NOTITIE 1 HET WIELSEM 4

Betreft : Reactie op commentaar geluidrapporten
Kenmerk : 816.270/55.390/NO1
Datum : 29 januari 2018
Eerste blad van : 3 bladen (en 1 bijlage(n): A)

De gemeente te 's-Hertogenbosch heeft beide rapporten beoordeeld en op een aantal onderdelen voorzien van commentaar. In voorliggende notitie wordt hierop puntsgewijs ingegaan.

- Nieuwe reflecterende oppervlakken rond het appartementencomplex toegevoegd (zie onderstaande figuur)

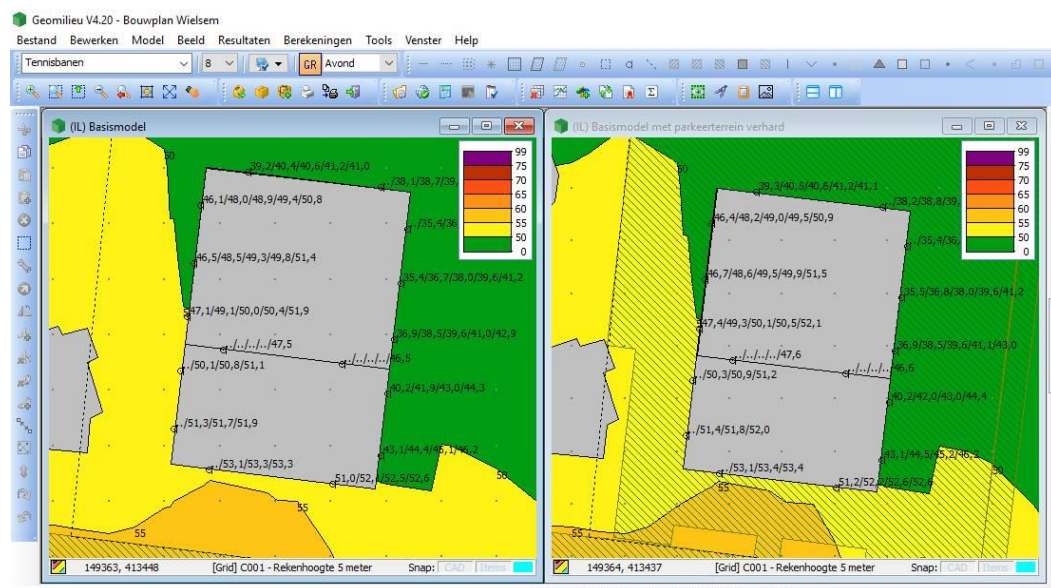
Gezien het geluidmodel blijkt dat er geen nieuwe reflecterende oppervlakken zoals parkeerplaatsen rond het appartementencomplex wordt toegevoegd. Uit de opzet en concept-tekening blijken de oppervlakken rondom het woonpand juist wel verhard te worden.

- Reflecterende (harde) oppervlakken rond het appartementencomplex zijn toegevoegd in het model. De rekenresultaten blijven (afgerond) ongewijzigd (zie bijlage A).
